## 志賀原子力発電所 原子炉施設保安規定の一部変更について

添付 2：志賀原子力発電所原子炉施設保安規定変更前後比較表

志賀原子力発電所原子炉施設保安規定変更前後比較表

図2 組織改正前後の組織図

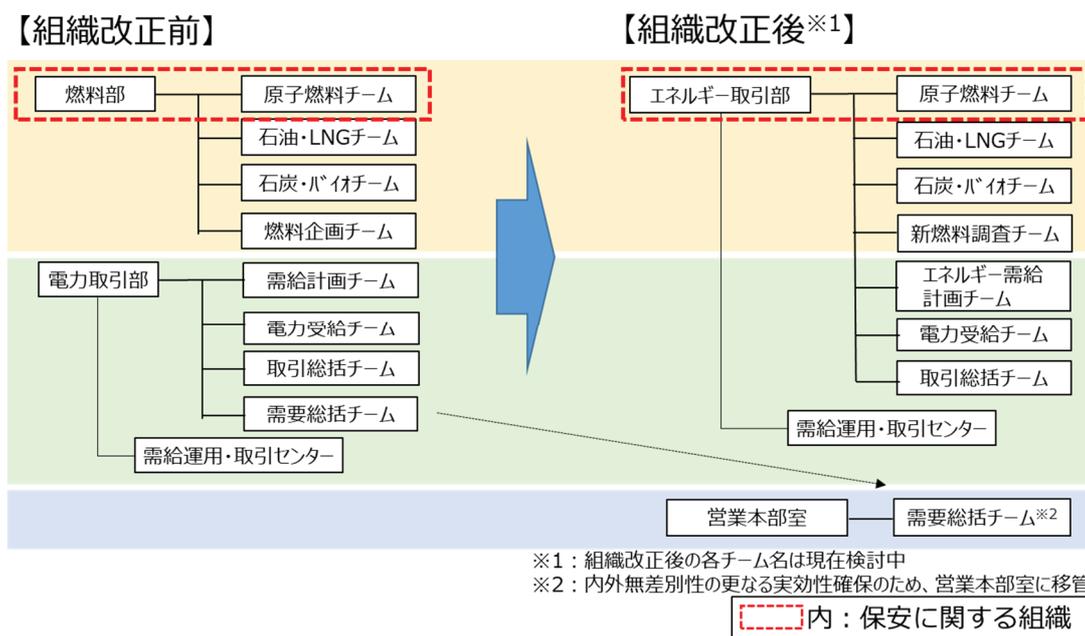
当社では、電力需給、取引および燃料調達・管理を一元的に行うことによるエネルギー需給計画・運用の体制強化のため、2022年7月に燃料部と電力取引部を統合し、エネルギー取引部とする予定である。(5.(2)参照)

燃料部と電力取引部の統合後、現在の燃料部所管業務は全てエネルギー取引部へ移管する。

組織改正後のエネルギー取引部の調達組織としての位置付け及び職務内容は、現在の燃料部から変更はない。

燃料部と電力取引部の統合することによりエネルギー取引部長の管理スパンは燃料

部長に比べて拡大するが、部長の下に需給、燃料、取引経験のある部部長または副部長を柔軟に配置することで、一定業務について部長から権限再配分を行うため、同部長の保安のために講ずべき措置に必要な職務内容の遂行に影響はない。

現在燃料部長が行っている保安に関する職務は、エネルギー取引部長が実施する。また、保安に関する組織である原子燃料チームの体制は変わらない。

- ・「燃料部」 ⇒ 「エネルギー取引部」
- ・「燃料部長」 ⇒ 「エネルギー取引部長」

図3 組織図における炉主任の位置づけ（保安規定第4条図4）

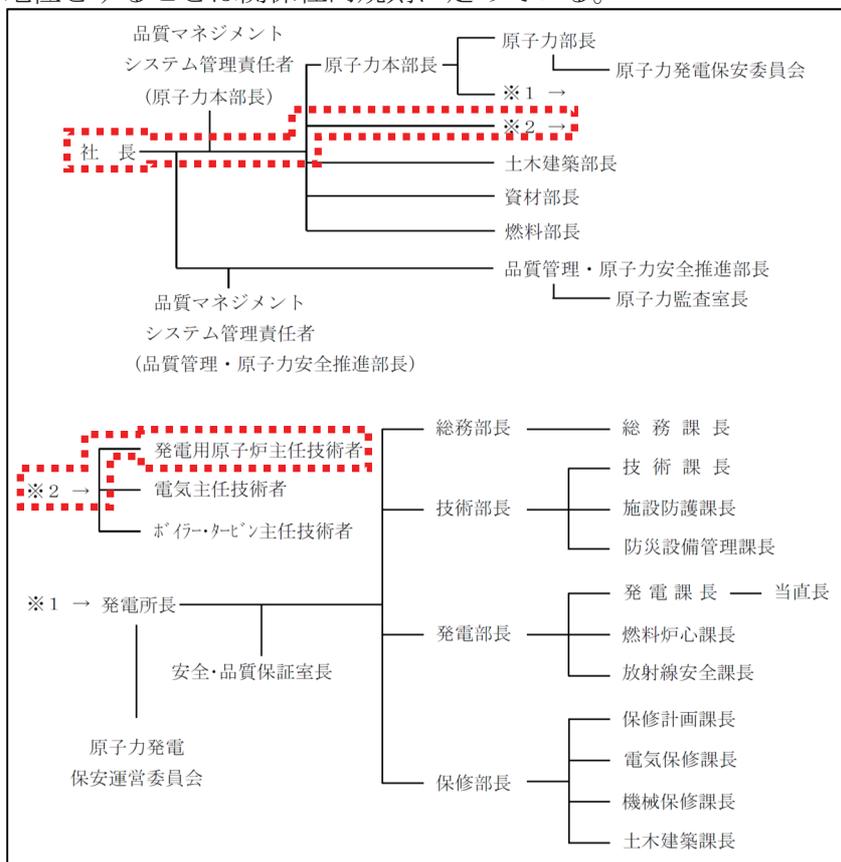
これを受けて当社では、再発防止策を講じるまでは発電所長の下に位置づけられていた炉主任を、社長直属の職位とするとともに、本店部長級の地位（支配人（現在は特別管理職A級）以上）とした。

炉主任を社長直属の職位とすることは保安規定および関係社内規則に、炉主任を本店部長級の地位とすることは関係社内規則に定めている。
